Samrådsredogörelse GDPR Detaljplan för Kylfacket 1 i stadsdelen Johanneshov, Dp 2017-02397

Planen syftar till att möjliggöra utbyggnad av första etappen i Slakthusområdet till en blandstad i enlighet med planprogrammet för Slakthusområdet. Planförslaget sändes ut på samråd 2019-10-15 - 2019-11-30. Under samrådet har cirka 50 yttranden inkommit. Flertalet remissinstanser tillstyrker planförslaget men framför synpunkter i sak, framför allt vad avser riksintresse för kulturmiljövården, miljö kvalitetsnormer, markföroreningar, buller, luftkvalitet, översvämningsrisk, farliga verksamheter, risken för ras och skred, kulturmiljöfrågor och skol- och förskolegårdars storlek och andelen friyta.

Boende 2

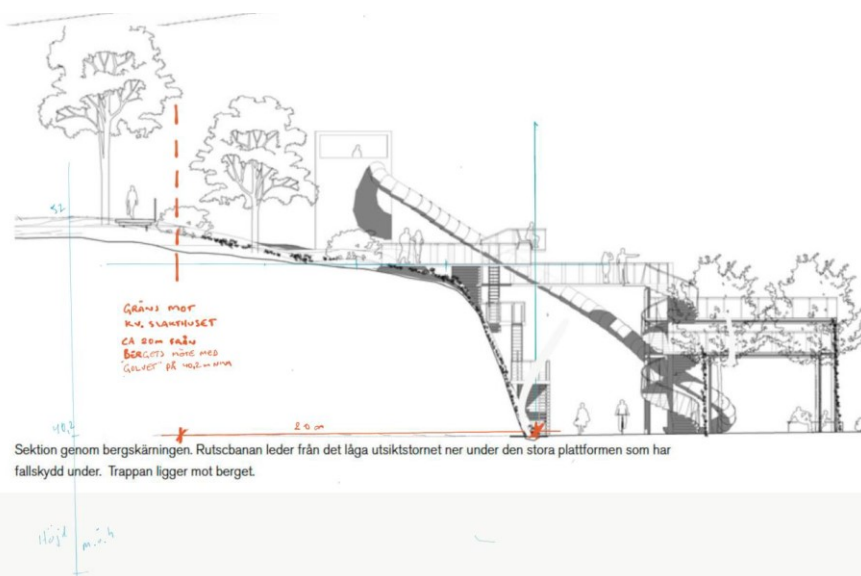
Boende 2 har ett önskemål om att detaljplanen ska inkludera en höjdbegränsning för byggnationer i Naturparken, främst i anslutningen till parken Fällan. I nuvarande förslag är planbestämmelsen för platsen utformat som ”Plattform - Plattform, trappor, fallskydd och rutschkana”. Boende 2 föreslår att detta kompletteras med dels en tydlighet i platsen där denna plattform tillåts, samt en angivelse av högsta totalhöjd i meter över nollplanet. Genom detta kan stadsbyggnadskontoret säkerställa att man även framöver tar hänsyn till att slakthusområdet harmoniserar väl med närliggande villaområde.

Önskemålet kring höjdbegränsning i Naturparken föranleds av det utsiktstorn som förekommer i visualiseringarna och som framgår tydligast i Nyréns underlag Gestaltning PM Allmänplatsmark. Här visualiseras ett utsiktstorn på 6-7 meters höjd som är placerat cirka 8 meter från närmaste tomtgräns i kvarteret slakthuset. Detta ser boende 2 som problematiskt, dels för att det skulle vara ett tveksamt och förfulande inslag i den annars genomtänkta planen, men även att det ur ett integritetsperspektiv är besvärande då det skulle skapa direkt insyn i de närliggande trädgårdarna. I detta sammanhang måste hänsyn tas till att det angränsande kvarteret är ett av Stockholms äldsta planlagda villaområden, med starka restriktioner i om och tillbyggnad på fastigheterna.
